# 安吉县灵峰街道 2024-3、4 地块土壤 污染状况初步调查报告 (备案稿)

## 《安吉县灵峰街道 2024-3、4 地块土壤污染状况初步调查报告》专家评审意见

## 专家组评审意见修改清单

图5-1 本次调查地块内土壤快筛采样点位分布图

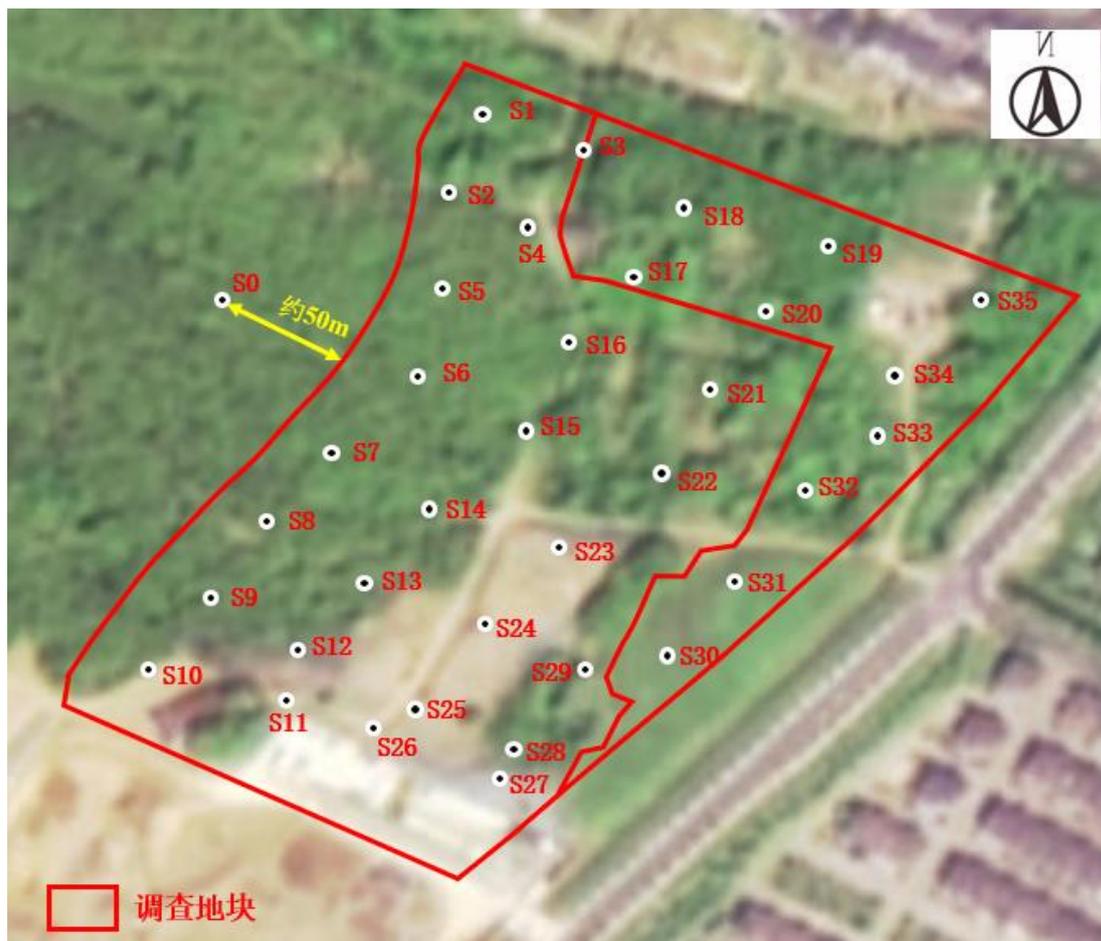
报告名称	安吉县灵峰街道 2024-3、4 地块土壤 污染状况初步调查报告
编制单位	中煤科工集团杭州研究院有限公司
报告类型	初步调查报告
<p>书面评审意见（500字以内）</p> <p>1、规范土壤重金属快筛结果的评价（与标准相比有无异常，而非是否达标）。</p> <p>2、删除2.3.2（6）。</p> <p>3、快筛点位分布图是2024年的底图吗（点位没有布设在项目部旁）？ P31 图片看不出项目部，停车场（西南侧）。</p> <p>4、删除质量管理与质量控制章节。</p> <p style="text-align: right;">专家签名：林琳</p> <p style="text-align: right;">2024年6月20日</p>

序号	专家组意见	修改说明	页码
林丰妹			
1	规范土壤重金属快筛结果的评价(与标准相比有无异常,而非是否达标)	已规范快筛结果评价,地块内重金属快筛结果与标准相比无异常	全文
2	删除 2.3.2 (6)	已删除 2.3.2 (6)	P12
3	快筛点位分布底图是 2024 年的底图吗(点位没有布设在项目部旁)? P31 图片看不出项目部,停车场(西南侧)	已替换快筛点位底图、P31 图片	P58 P31
4	删除质量管理与质量控制章节	已删除该章节	/
梁亦垅			
1	明确和完善调查范围、地块的拐点及坐标	已向业主单位核实调查地块范围;已完善地块拐点及坐标	P5-11
2	补充地块规划批复文件及红线图	已向业主单位核实规划文件及红线图	P18-19
3	完善地块使用现状情况调查及图片说明(2023 年项目部停车场及临时办公区的面积、规模等)	已补充完善地块现状情况调查(如项目部及停车场的面积、规模),已更新全文图文图件	P36 P47 P54 全文
4	补充地块及相邻地块 2022 年后的卫星影像图及解读	已补充 2022 年后的卫星影像图及其解读	P36 P47
5	完善对浙环发[2021]21 号文第十四条要求的符合性分析	已补充完善第十四条要求的符合性分析	P61
安军			
1	完善地块未来规划图件	已向业主单位核实规划文件及红线图	P18-19
2	完善人员访谈记录	已补充完善人员访谈记录(主要为项目部及停车场相关信息补充)	P54
3	完善快筛结果分析	已完善快筛结果评价,地块内重金属快筛结果与标准相比无异常	全文
